ARRÊTÉ MUNICIPAL

Portant accord avec prescriptions d'un permis de construire
au nom de la commune de Saint-Yrieix-la-Perche

Dossier n° PC 087 187 26 M 0016

Objet de la demande : construction de bureaux

Fiche Eau Potable N° 433/2026

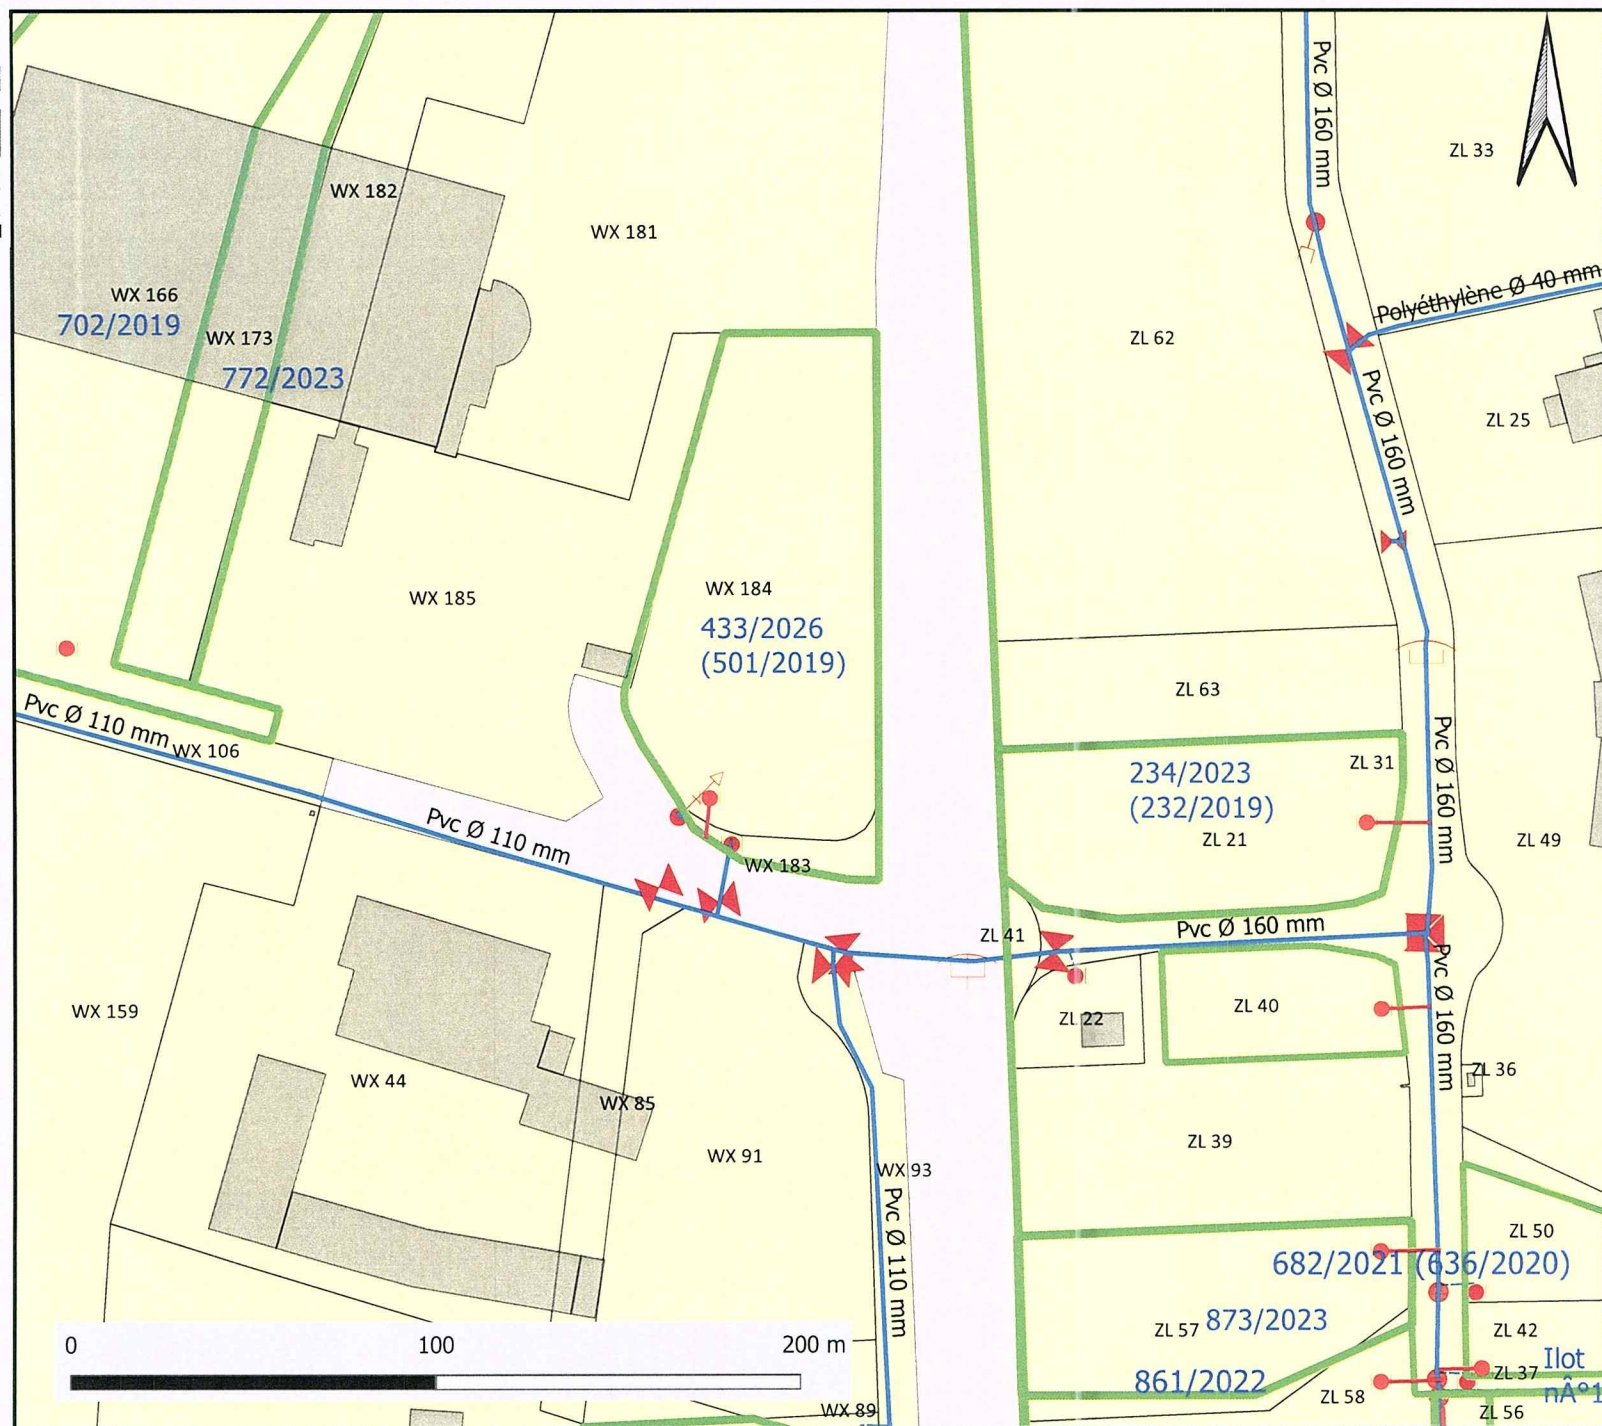
- A défaut de branchement existant, un branchement court en canalisation PeHD de D.E.N 25 mm devra être mis en place par SE3R. Les frais de réalisation incomberont alors au propriétaire du foncier ou à l'acquéreur de la parcelle. En cas de branchement existant, demander la pose et l'ouverture du compteur à S.E.3.R. (05-44-20-04-03).

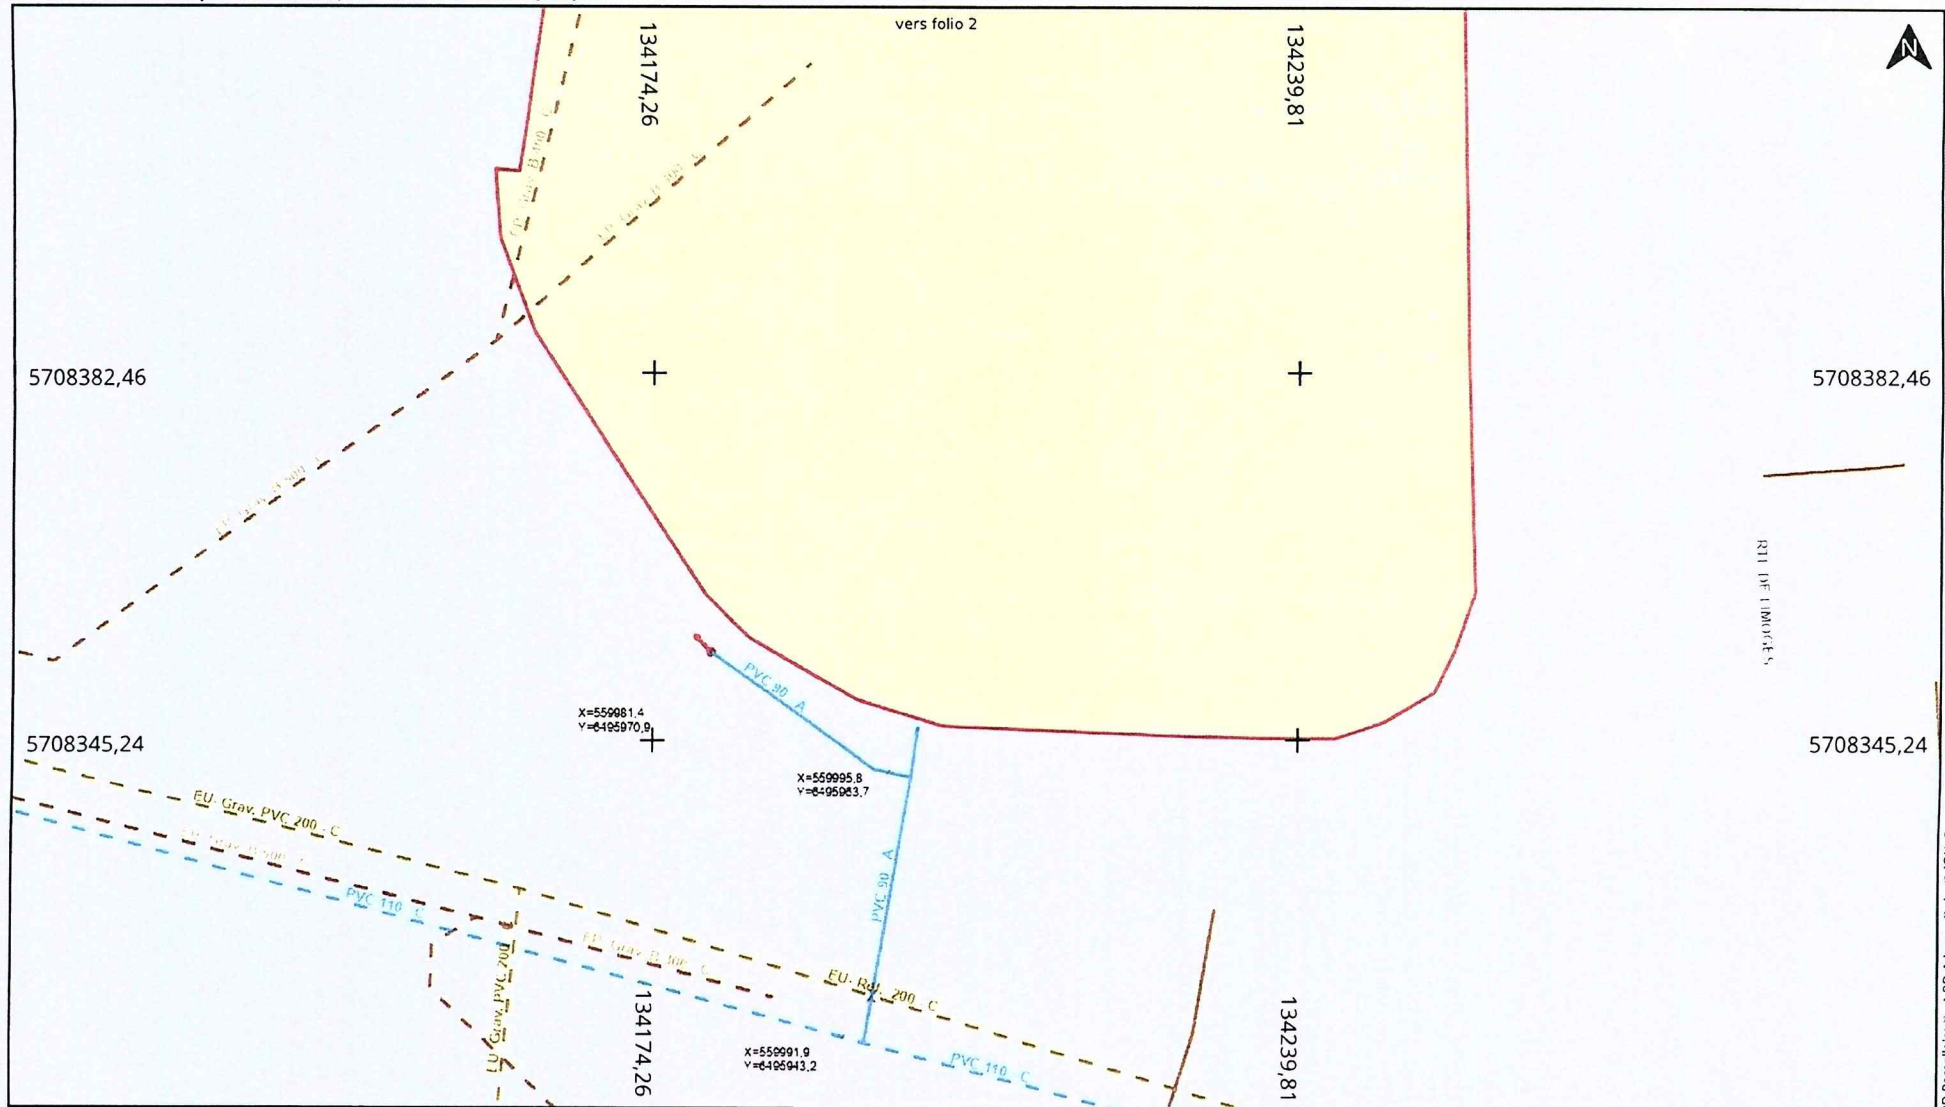
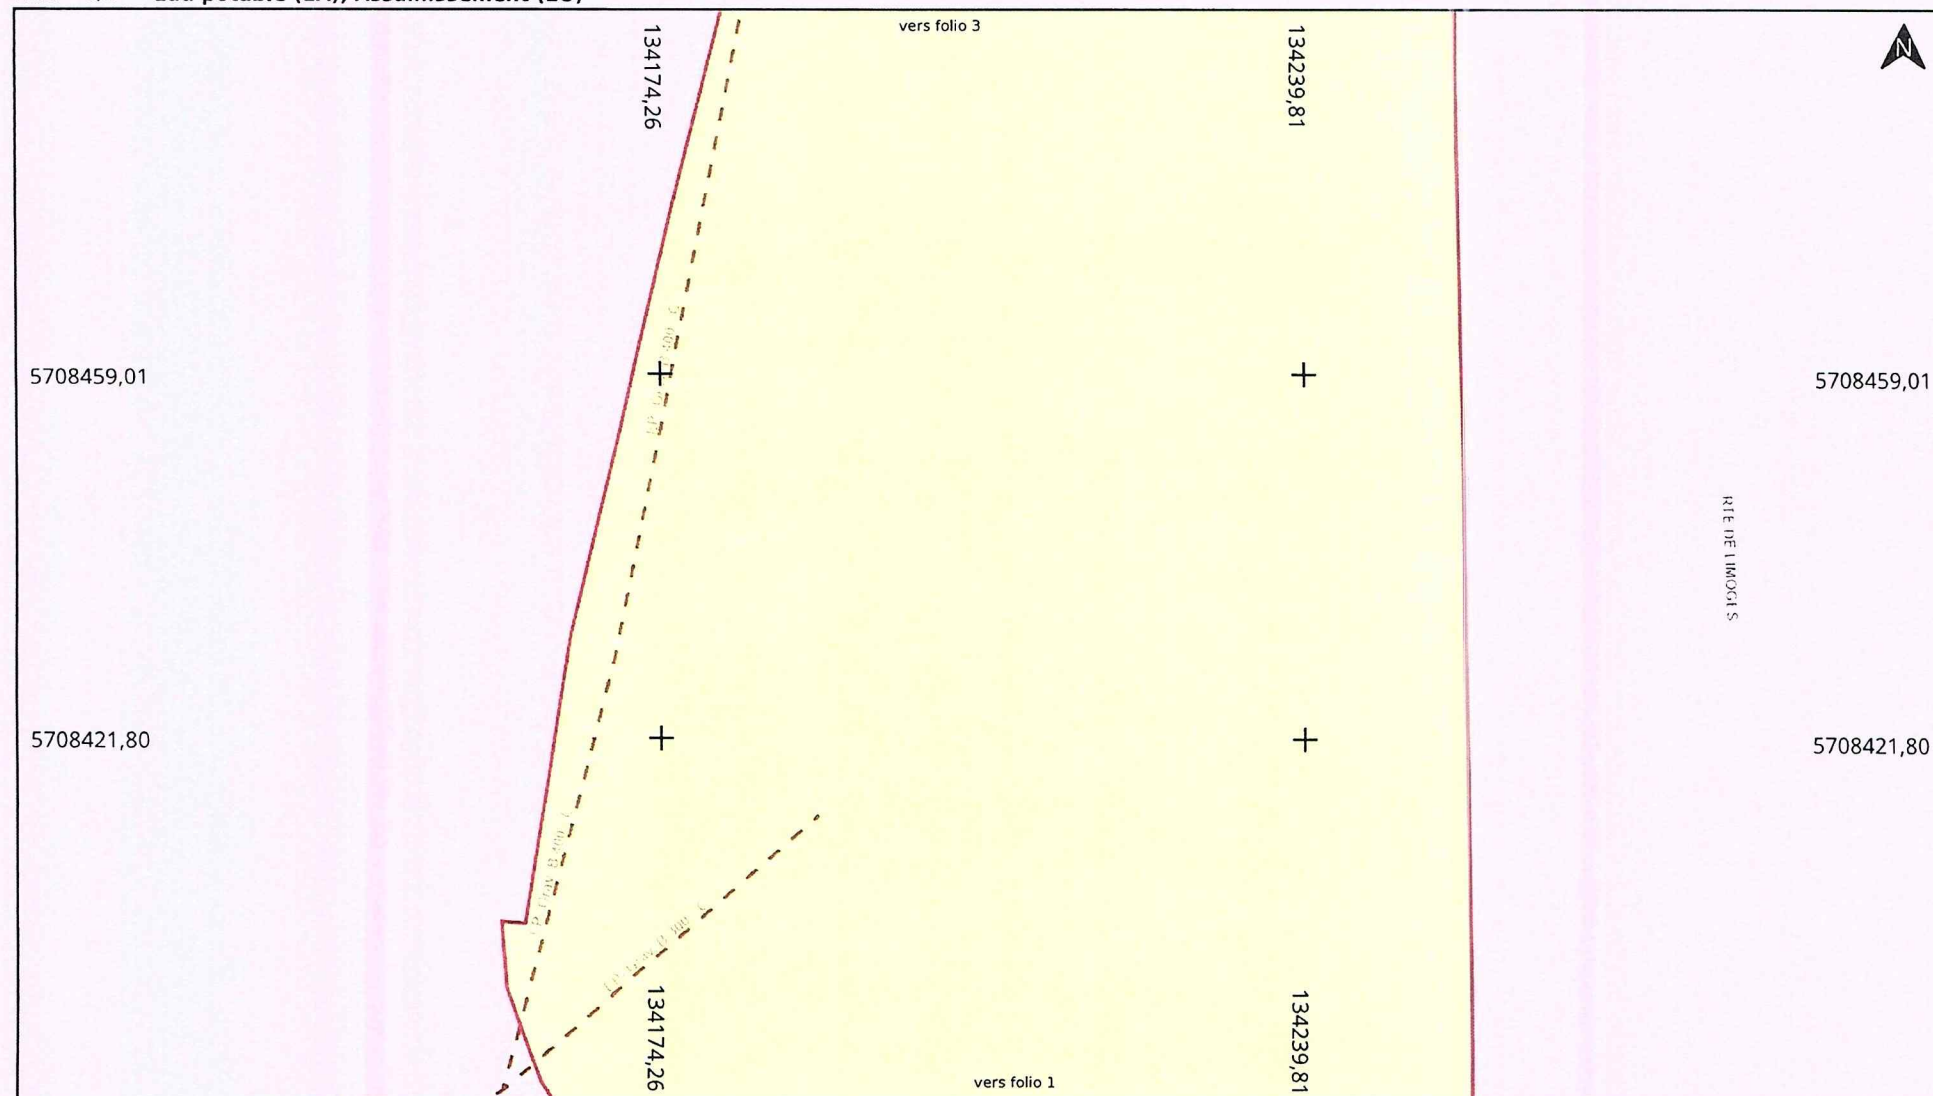
Le réseau d'eau potable : passe dans le projet.

Le raccordement au réseau d'eau potable est favorable au frais du pétitionnaire. Le regard et le compteur seront dimensionnés par les services techniques et le service des eaux selon les besoins exprimés par le pétitionnaire. Le regard compteur devra être installé en limite du domaine public pour être accessible par le service des eaux.

Le raccordement au réseau d'assainissement est favorable au frais du pétitionnaire. Le raccordement sera connecté par une boîte de raccordement à passage direct, installée en limite du domaine public pour être accessible par le service de l'assainissement collectif. Une pompe de relevage au frais du pétitionnaire peut être envisagé si le raccordement gravitaire ne suffit pas.

ATTENTION : Présence d'une canalisation d'eau potable sur la parcelle, prendre contact avec SAUR (reperage.csp@saur.com) pour prévoir un repérage avant les travaux de l'accès du terrain et Avis favorable sous réserve de l'implantation du projet au minimum à plus de 3 m de la conduite.
